परियोजना का नाम:- प्रधानमंत्री ग्रामीण सड़क योजना के अर्न्तगत गडथ (दिवारीखोल) से गडथ लिंक मोटर मार्ग का निर्माण (लम्बाई - 4.875 किमी०) के निर्माण हेतु वन भूमि हस्तान्तरण प्रस्ताव।

UNDERTAKING

परियोजना का नाम :- प्रधानमंत्री ग्राम सड़क योजना के अन्तर्गत गड़थ (दिवारीखोल) से गड़थ लिंक मोटर मार्ग का निर्माण (लं० 4.875 कि०मी०) हेतु 3.5975 हे० वन भूमि हस्तान्तरण प्रस्ताव।

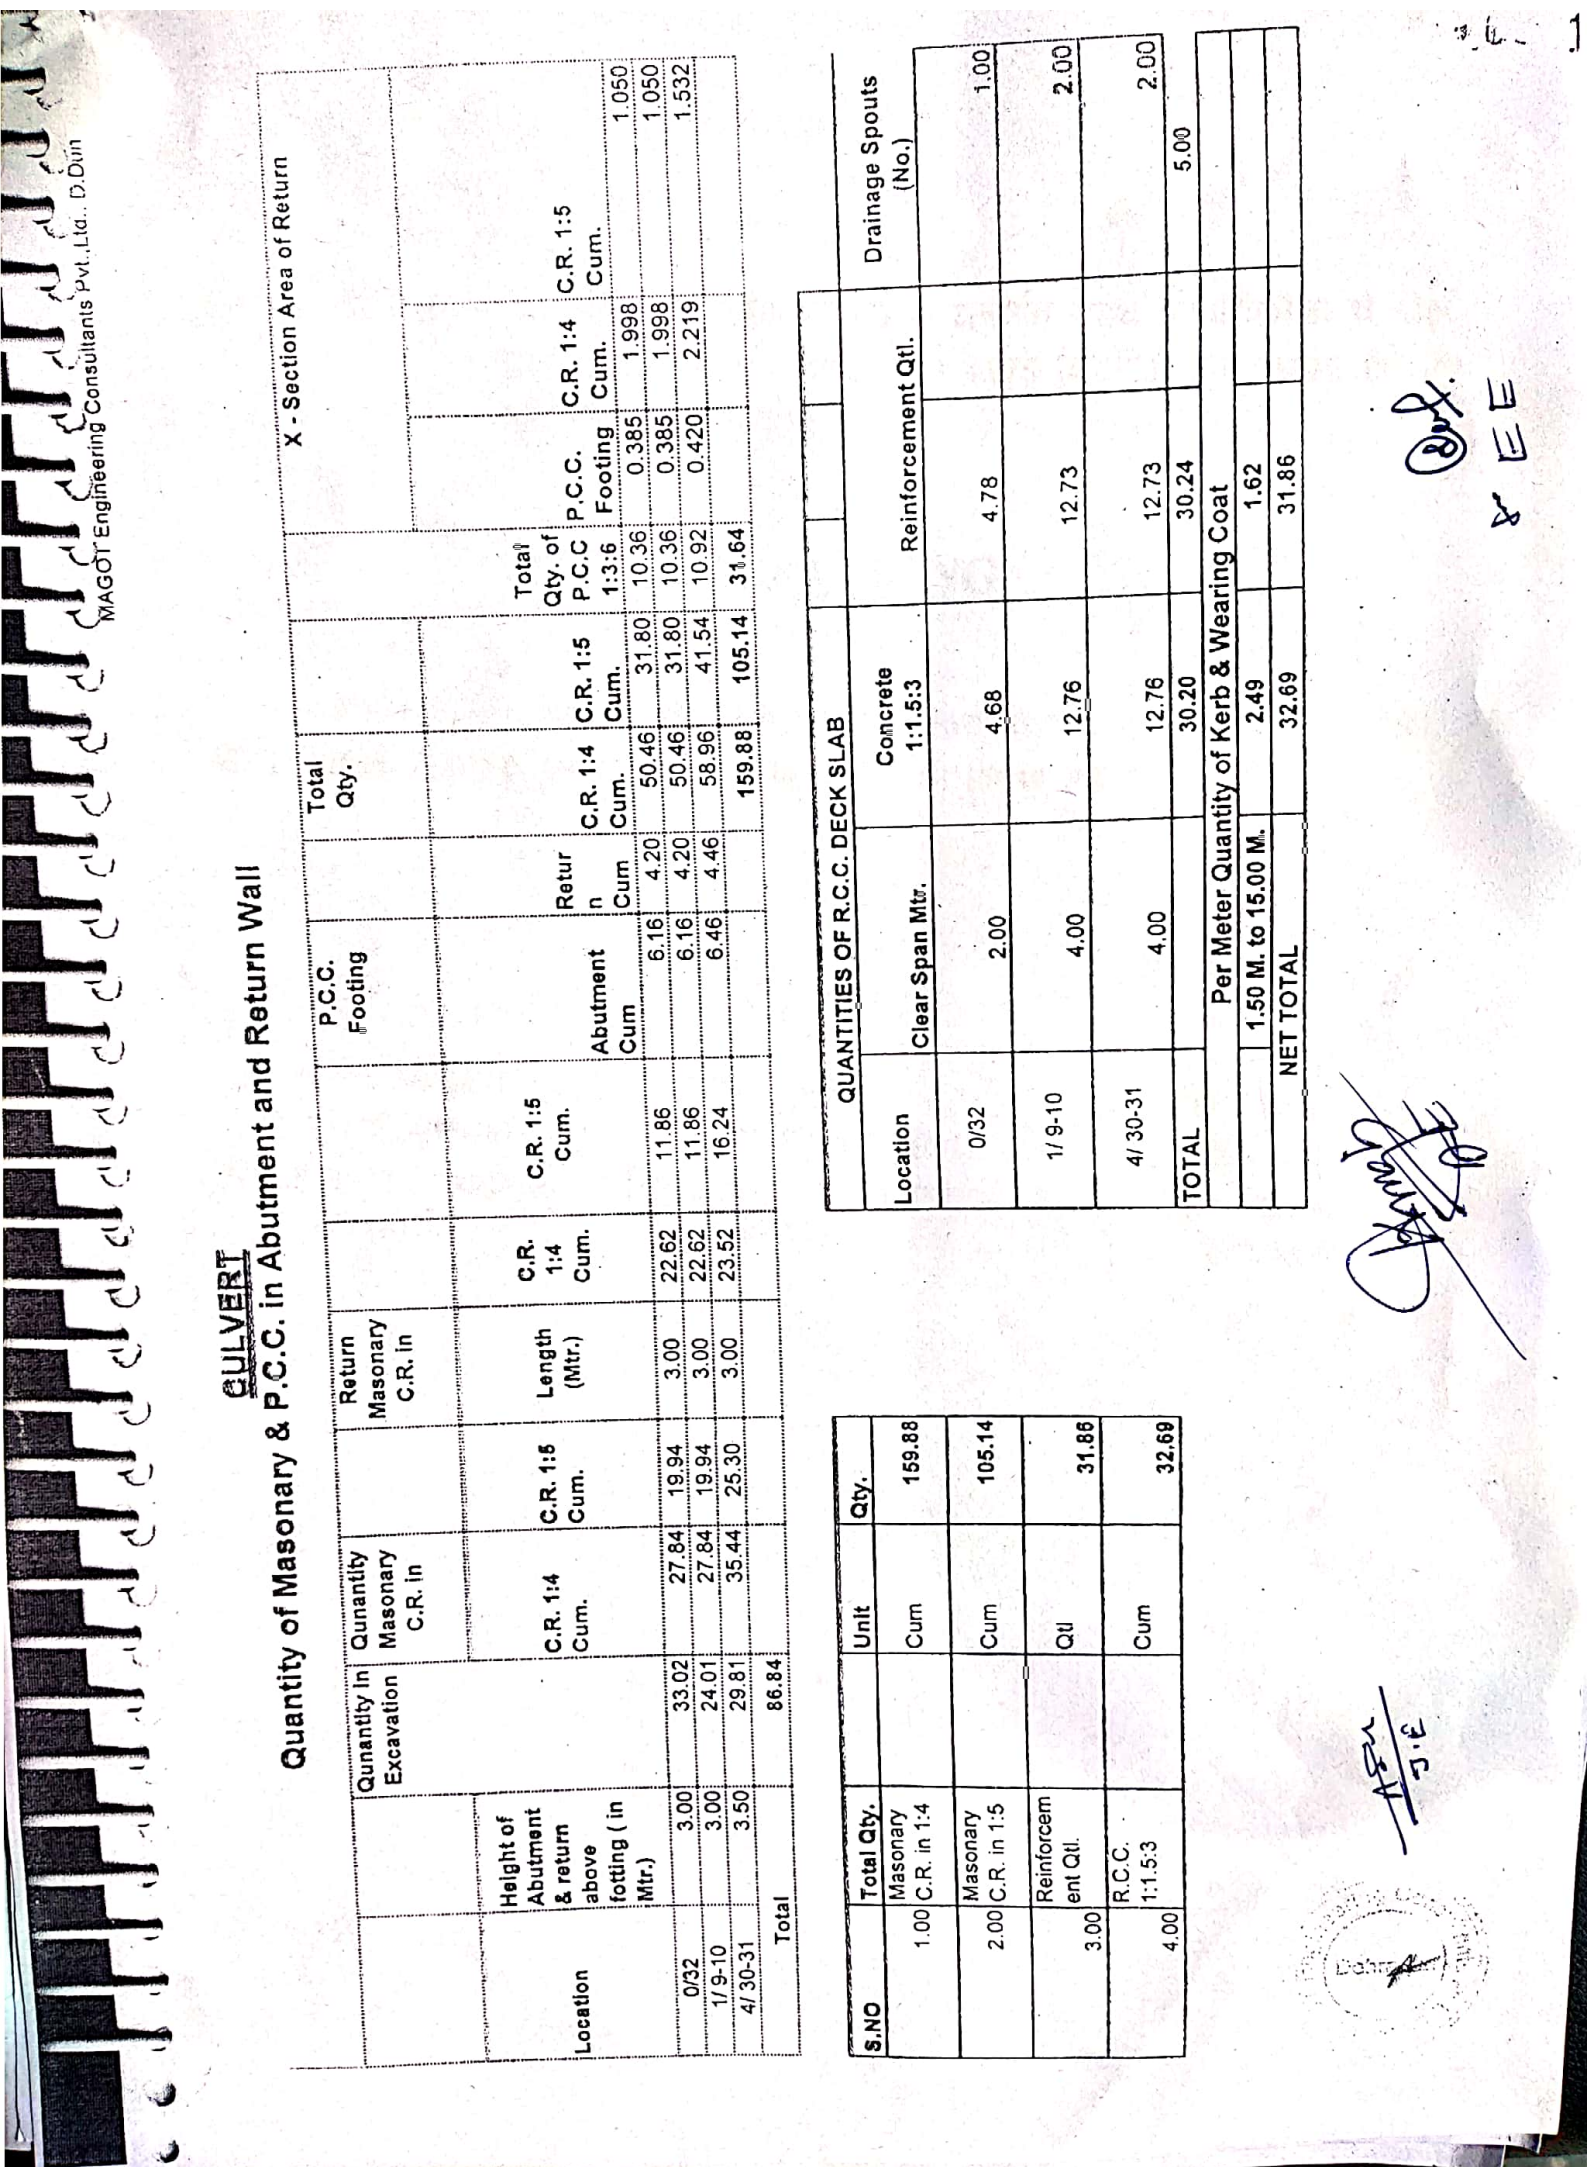
5.	Three important streams namely surdegi. Nala, paniyara khala & Molt nala are likely to be affected by road cutting. As elaborated by the geologist report proper watershed treatment shall be carried out in the above steams so as to protect their catchment. A proposal of the same shall be included in the land transfer proposal.	Cross drainage work in three stream will be constructed. It already taken in DPR.

प्रमाणित किया जाता है कि प्रस्तावित मोटर मार्ग में तीन बरसाती नाले (सुरदेगी
नाला, पनियारा खाला एवं मूलती नाला) के उपचार हेतु DPR में cross drainage work
सम्मिलित किया गया है, जिसकी प्रति भी संलग्न है।
